IMPIANTO FOTOVOLTAICO "BERLASCO" DI POTENZA NOMINALE PARI A 6.864 kWp

Progetto Preliminare Risposte alle integrazioni richieste da VIPSA / ARPAE

Protocollo: REL-31_22-12-23_IFV1-00

Procedura di Verifica di Assoggettabilità a VIA, ai sensi dell'art. 10 della L.R. 4/2018 e dell'art. 19 del D.lgs. 152/2006, del progetto denominato **"Impianto fotovoltaico Berlasco"**, presentato da **CSG Energia S.r.l.** localizzato nel comune di **Castel San Giovanni (PC) - [Fasc. 1311/81/2022] - Richiesta integrazioni**

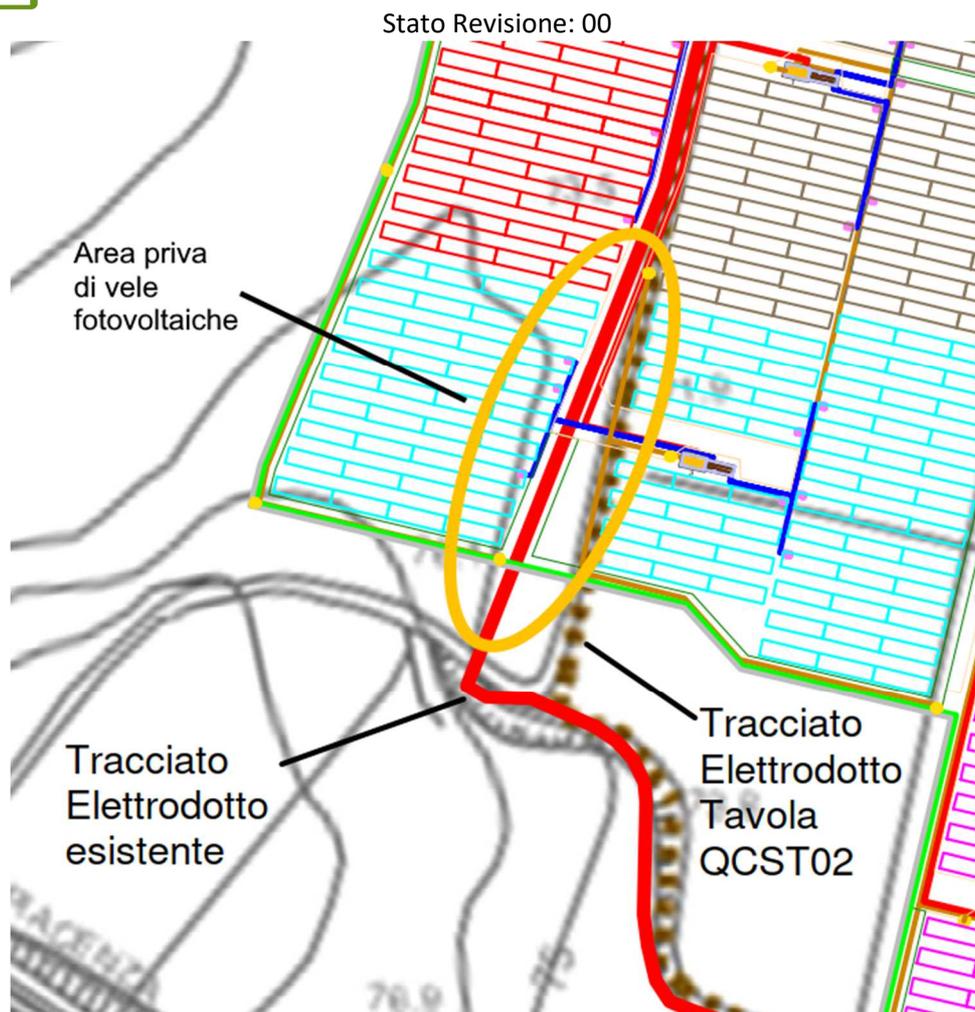
“Produrre una planimetria aggiornata dell'impianto che recepisca le variazioni concordate con il gestore e-distribuzione ed evidenzi eventuali interferenze”

- il tracciato dell'elettrodotto MT rappresentato nella tavola del Quadro conoscitivo del PSC del Comune di Castel San Giovanni (QCST02) è un tracciato indicativo di un'opera che, al momento della redazione di tale tavola, non era ancora stata realizzata.
- il tracciato dell'elettrodotto MT così come effettivamente realizzato segue il confine delle particelle catastali 4, 20, 82 del Foglio 9 del Comune di Castel San Giovanni.

Il disegno del campo fotovoltaico ha tenuto in considerazione questa differenza predisponendo un'area dove non è prevista l'installazione di vele fotovoltaiche, così da poter istituire la necessaria fascia di rispetto per l'elettrodotto.

- il tracciato dell'elettrodotto in progetto (linea tratteggiata marrone) così come indicato nella Tavola QCST02 del PSC del Comune di Castel San Giovanni
- il tracciato dell'elettrodotto effettivamente realizzato (linea continua rossa) che segue il confine delle particelle catastali 4, 20, 82 del Foglio 9 del Comune di Castel San Giovanni
- l'area, indicata dall'ellisse gialla, priva di vele fotovoltaiche a tutela della fascia di rispetto dell'elettrodotto e ricompresa fra il tracciato reale dell'elettrodotto (linea continua rossa) e il tracciato rappresentato sulla Tavola QCST02 del PSC (linea tratteggiata marrone).

Figura 3. Rappresentazione della fascia di 1 km dall'impianto fotovoltaico Berlasco su ortofoto AGEA 2020

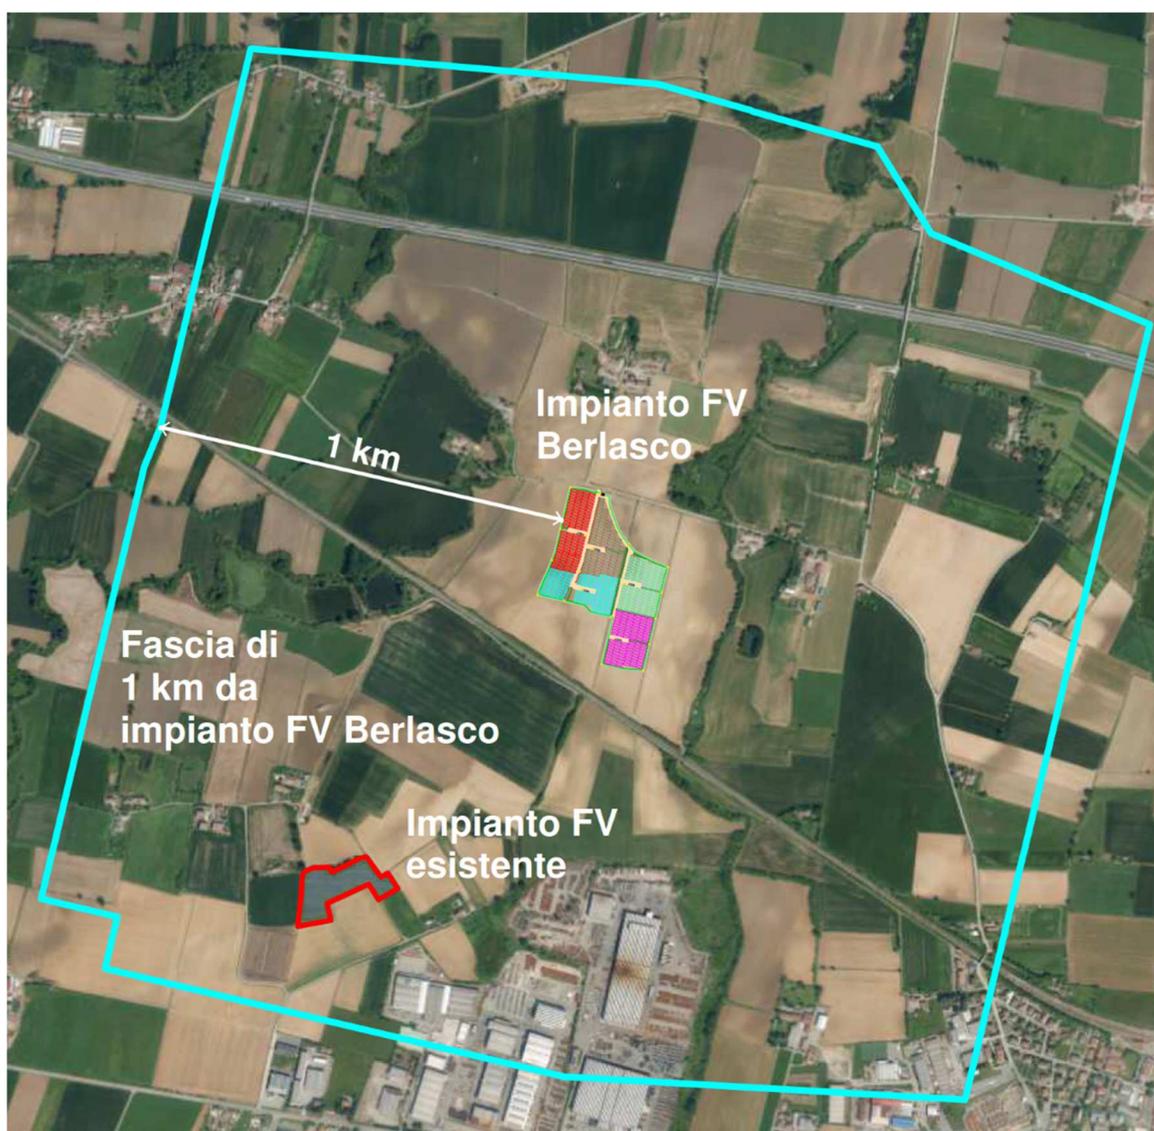
“Evidenziare se nell’intorno dell’area in progetto sono presenti progetti approvati e/o esistenti valutandone l’effetto di cumulo.”

Con riferimento alla richiesta contenuta nel punto 5, viene portata all’attenzione la posizione di un impianto fotovoltaico a terra che si trova ad una distanza inferiore ad 1 km dal perimetro del futuro impianto fotovoltaico Berlasco.

L’immagine seguente mostra la localizzazione del futuro impianto fotovoltaico Berlasco e il limite della relativa fascia di 1 km individuata nel punto 4.1 dell’allegato al Decreto 30 marzo 2015 su ortofoto AGEA 2020. Dall’immagine si evince che l’impianto fotovoltaico esistente ricada all’interno di tale fascia.

Nonostante la relativa vicinanza non sono prevedibili effetti cumulativi che possano aggravare gli impatti ambientali dei due impianti.

Si può concludere che la presenza dell'impianto preesistente nel raggio di un km non comporti cumulo significativo di impatti ambientali.

MASTERPLAN IMPIANTO

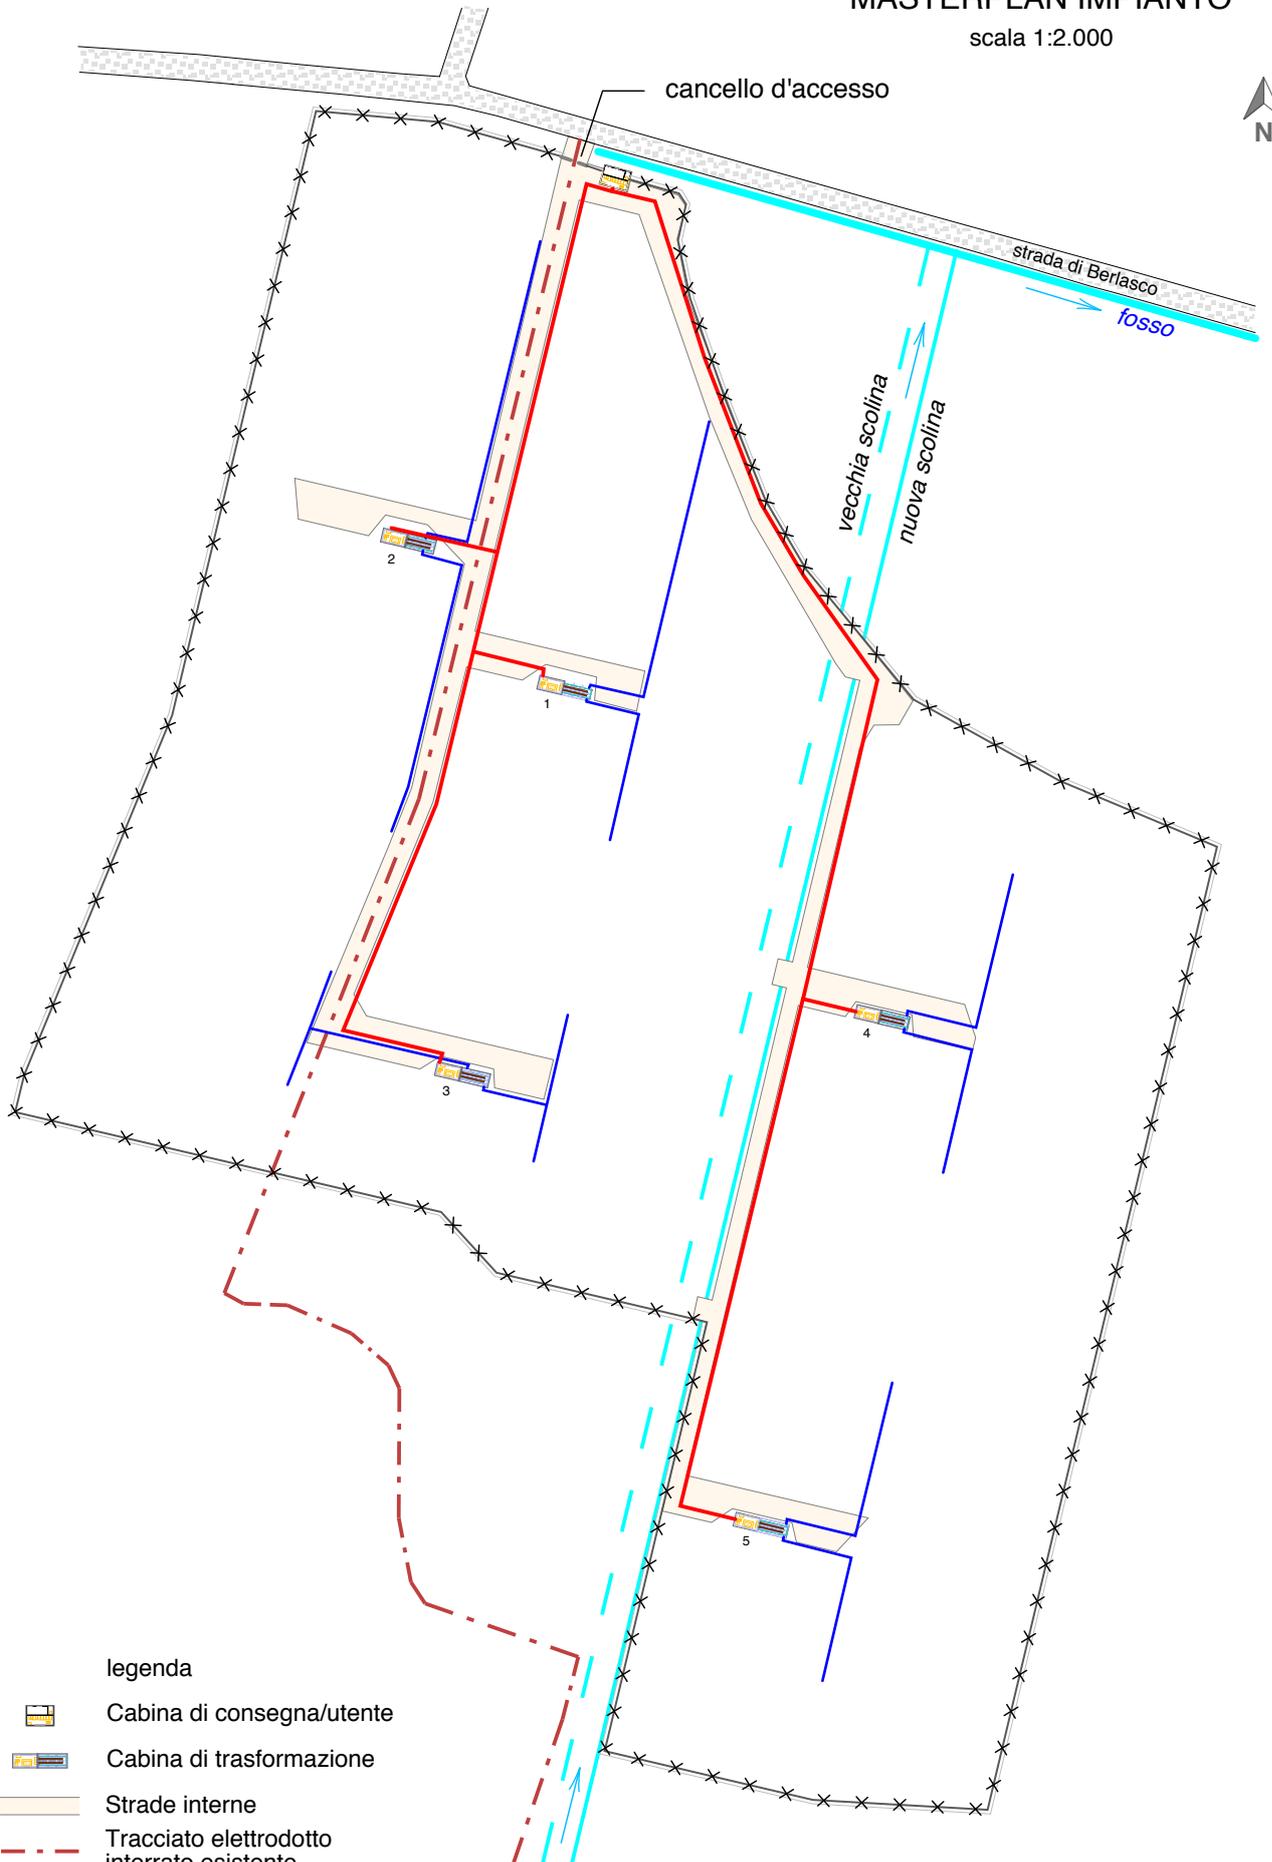
“Fornire dettagli in merito alla produzione e gestione delle terre e rocce da scavo e dei rifiuti durante la fase di cantiere”

La produzione delle terre e rocce da scavo è legata alle operazioni di scavo che riguarderanno:

- la realizzazione degli elettrodotti di campo
- la realizzazione delle platee di fondazione per la posa delle cabine elettriche
- la realizzazione della viabilità principale di campo
- la formazione di una nuova scolina

Dalle operazioni di scavo risulteranno terre riutilizzate contestualmente in sito per riempimenti e sistemazioni morfologiche.
